Obvodová házivost rotoru a spodních disků sekaček ROSA, OTAVA a BLANICE

Na základě provozních zkoušek a dlouhodobých měření stanovujeme házivost rotoru sekaček BDR 580 č.v. 947 4806 a spodních disků č.v. 947 5221 dle vedle uvedeného výkresu.

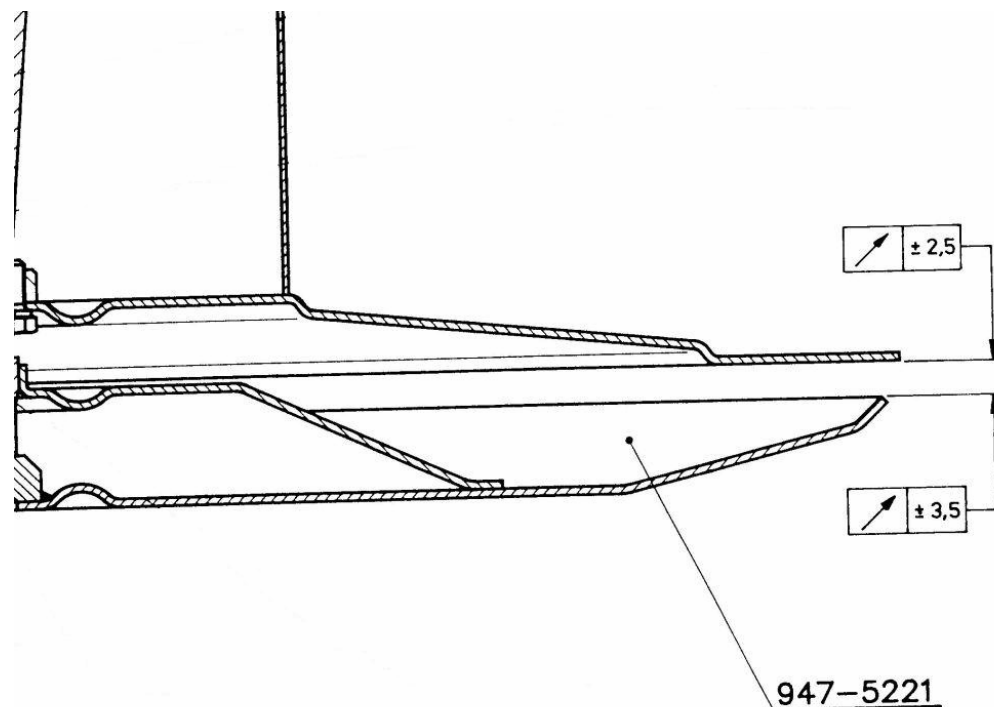
Házivost rotoru: $\pm 2,5$ mm

Házivost spodního disku: $\pm 3,5$ mm

Ani větší házivost pokud nedochází ke kontaktu nožů a šroubů se spodním diskem není na závadu funkčnosti. Spodní disk sekačky při práci na pozemku stojí a neovlivňuje funkci sečení.

Výměna disků přichází v úvahu pouze na výslovné přání u ještě neprodaných strojů a pokud přesahuje uvedené hodnoty.

Nové výrobky jsou na tyto rozměry průběžně kontrolovány při výstupní kontrole a nedochází k výskytu výrobků s nepovolenou házivostí.
